1. Nouvelle pompe à haute efficacité énergétique

2. Évolution de la version programme de la carte SCU 768-06 : de V3.8 à V4.2 - (Uniquement GSCR...)

2.2 Mise à jour de la version du programme - SCU 768-06

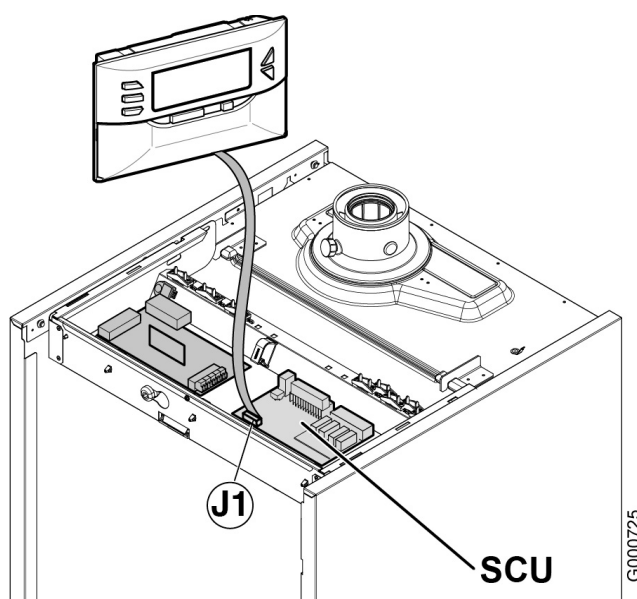
- ▶ Correction de divers textes affichés et traductions
- ▶ Dans certains cas, l'horloge n'avancait plus et restait bloquée : avec cette nouvelle version de programme ce problème est résolu. Le remplacement de carte n'est pas nécessaire.
- ▶ Affichage des valeurs mesurées (accès par la touche →) : ajout du paramètre **COURANT** indiquant la valeur instantanée du courant d'ionisation.
- ▶ Défaut **L36 - DEF.IONISATION** (Disparition de la flamme pendant le fonctionnement) : Ajouté les deux conseils supplémentaires ci-après pour aiguiller l'installateur:
 - Vérifier l'état de propreté des échangeurs
 - Vérifier le sens de raccordement des tuyaux départ et retour vers le préparateur d'eau chaude sanitaire (Si présent)

La mise à jour de la version du programme s'effectue en utilisant l'outil de programmation - Référence 100008191 (Colis AD264). La dernière version du programme est disponible en téléchargement avec l'outil de programmation.

- Raccorder le connecteur de l'outil de programmation sur le connecteur J1 de la carte SCU.
- Mettre la chaudière sous tension.
- Mettre à jour la version du programme en utilisant l'outil de programmation.
